AUTORIDAD NACIONAL DE LICENCIAS AMBIENTALES

RESOLUCIÓN N° 000937 (16 MAY. 2025)

“Por la cual se resuelven unos recursos de reposición interpuestos en contra de la Resolución 2477 del 07 de noviembre de 2024 y se toman otras determinaciones”

Mediante Resolución No. 2477 del 07 de noviembre de 2024, la Autoridad Nacional de Licencias Ambientales – ANLA, otorgó Licencia Ambiental a la Sociedad GRUPO ENERGÍA BOGOTÁ S.A. E.S.P., para el desarrollo del proyecto denominado “UPME 04-2014 Refuerzo Suroccidental 500 kV, Proyecto La Virginia - Alférez”, localizado en jurisdicción del municipio de Pereira en el departamento de Risaralda y los municipios de Cartago, Obando, Candelaria, La Victoria, Zarzal, Bugalagrande, Andalucía, Tuluá, San Pedro, Guadalajara de Buga, Pradera, Guacarí, Ginebra, El Cerrito, Palmira y Santiago de Cali en el departamento del Valle del Cauca.

Figura 26 Ubicación del sitio de torre TVA188 respecto a los parches de *Acacia leucorhiza* ANLA, los nodos *Acacia leucorhiza* EBA 2023 y asistencias en categoría de amenaza

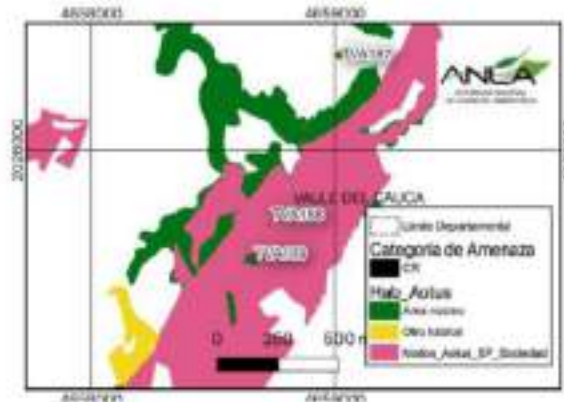
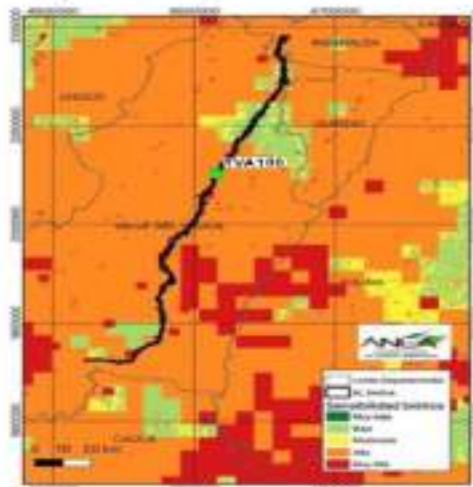
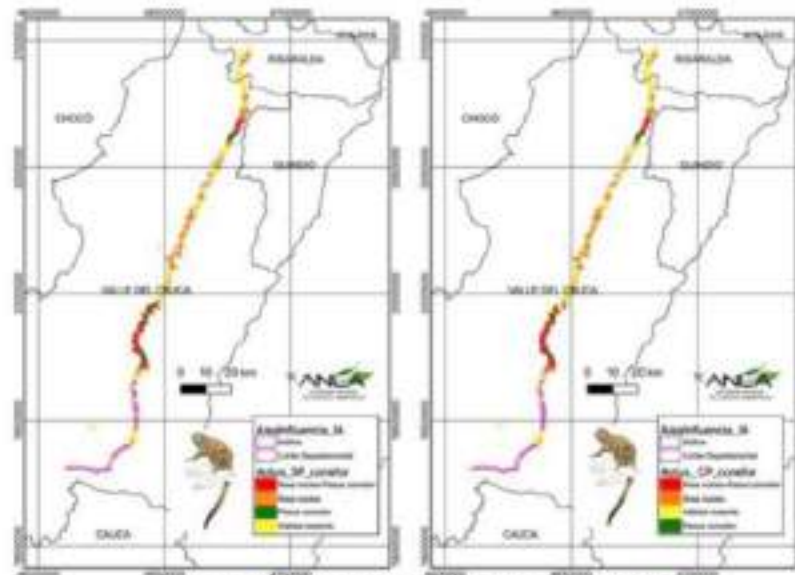
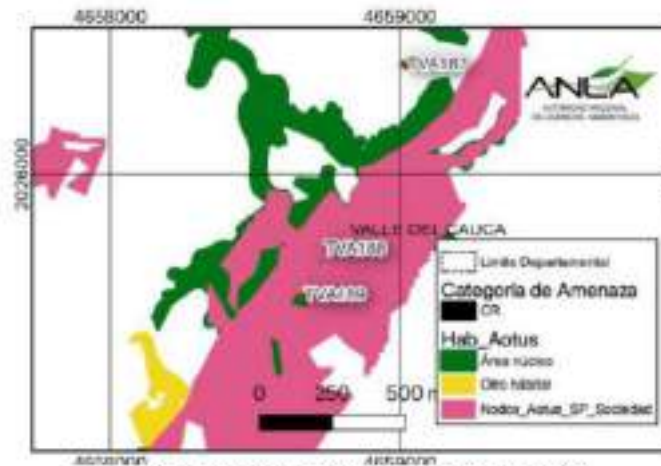
Con respecto a la sensibilidad biótica del área donde se ubica la torre TVA188, la ANLA presenta su sustento para la categoría muy alta en la presencia de ecosistemas en categoría de amenaza y para la categoría alta en la presencia de corredores potenciales para el movimiento de fauna silvestre a escala regional. La presentación gráfica del proyecto frente a la sensibilidad se muestra en la Figura 57. Ubicación del Proyecto respecto con su Sensibilidad biótica del concepto técnico, la cual se reproduce a continuación presentando la ubicación específica de la torre TVA188. De esta forma se puede verificar que la ubicación de la torre corresponde a la categoría alta, la cual corresponde a la matriz que cubre la mayor parte del proyecto. Es de notar que la escala de análisis de sensibilidad biótica realizada por la ANLA es muy amplia, lo cual presenta un bajo margen de exactitud espacial y además una falta de detalle que sí pudo ser cubierto en la zonificación desarrollada por el proyecto. La información de sensibilidad usada en la figura presenta cinco categorías de las cuales la de mayor sensibilidad (Muy alta en color rojo) solo se intersecta con el proyecto en pocos sectores. El siguiente nivel de sensibilidad es el que se identifica para la ubicación de la torre, lo cual muestra que no está en el máximo nivel de sensibilidad.

Como resultado del análisis la ANLA identifica que los cambios en las funciones de los nodos no son evidentes entre los escenarios sin proyecto y con proyecto, lo cual se comprueba en la Figura 61. Importancia en la conectividad de los parches de hábitat regional del primate *Aotus lemurinus* y *Leopardus wiedii* para los escenarios sin proyecto y con proyecto del concepto que se presenta a continuación. En superficie el cambio corresponde a reducción de 1,63% (74,0 ha) para el primate, y 1,35% (50,1 ha) para el tigrillo. Con esto es posible concluir que hay un efecto en conectividad por la intervención del proyecto a las coberturas, sin embargo, su cuantificación a diferencia de lo que concluye la ANLA es muy reducida, y sobre todo no tiene en cuenta el efecto real de las consecuencias a nivel de conectividad de los no otorgamientos de autorización para la construcción de infraestructuras y el correspondiente aprovechamiento forestal.

No obstante, para el caso de la torre **TVA188**, teniendo en cuenta que **su instalación no implica la necesidad de permiso de aprovechamiento forestal**, y las torres **TVA189 y TVA260V***, en donde se encontró que **los impactos producidos por su desplazamiento podrían ser iguales o mayores a la flora de coberturas naturales o seminaturales a lo solicitado actualmente, por lo cual**, esta Autoridad Nacional **sí encuentra pertinente modificar su decisión en el sentido de autorizar dicha infraestructura**.

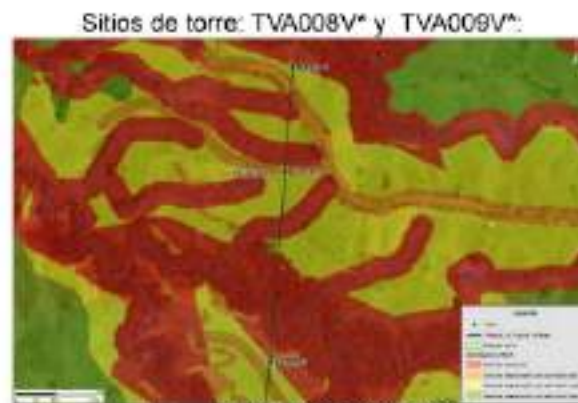
Pero en el anexo cartográfico la categoría de POMCA figura como área de exclusión. Lo cual no es correcto. Por lo tanto, la siguiente infraestructura autorizada en el artículo segundo de la Resolución 2477 de 2024 se superpone con el área de exclusión del anexo cartográfico, como se muestra a continuación, lo cual debe ser corregido por la autoridad.
